Stadt Oberursel (Taunus), Stadtteil Bommersheim

Bebauungsplan Nr. 254

„Mutter-Teresa-Straße“

Beschlussempfehlungen zu den im Rahmen der frühzeitigen Beteiligung der Öffentlichkeit gemäß § 3 Abs. 1 BauGB sowie der Behörden und sonstiger Träger öffentlicher Belange gemäß § 4 Abs. 1 BauGB eingegangenen Stellungnahmen mit Hinweisen und Anregungen (Frist bis zum 14.02.2020).

Abwicklung der Wallstraße Haus Nr 73,71,69, dahinter die Bebauung III + A

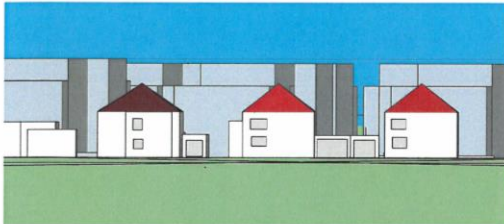
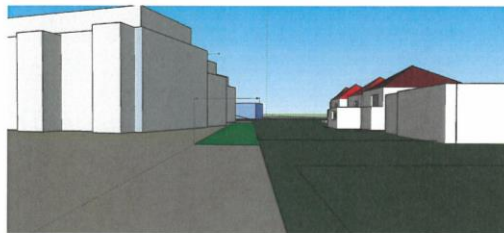
37. Da keine zeichnerischen Höhenangaben zur Verfügung standen, beruhen die Zeichnungen auf Schätzungen. Die Schätzungen zeigen, dass die veröffentlichten Pläne nicht in jeder Hinsicht Maßangaben enthalten, was bei Höhen und Abständen zu fehlerhaften Interpretationen führen kann. Es werden keine grafischen Verkaufsperspektiven erwartet, aber konkrete Höhenangaben des Geländeverlaufs und die Bestandshöhen der Randbebauung sind sicherlich bekannt und sollten veröffentlicht werden. Das erübrigt sich in dem Fall, wenn die Planung nicht weiterverfolgt wird.

Blick von Südost, rechts die 15m bis 20m Gärten der Wallstraße.
Hellgrün der auf 5 m geschätzte Grünabstand des Bebauungsplans
mit 12m ? oder 14m ? hohen Gebäuden.

Die Durchführung des Bauleitplanverfahrens erfolgt auf Basis der geltenden gesetzlichen Grundlagen. Der Bürgerschaft wurde und wird ausreichend Raum zur Information und Stellungnahme eingeräumt.
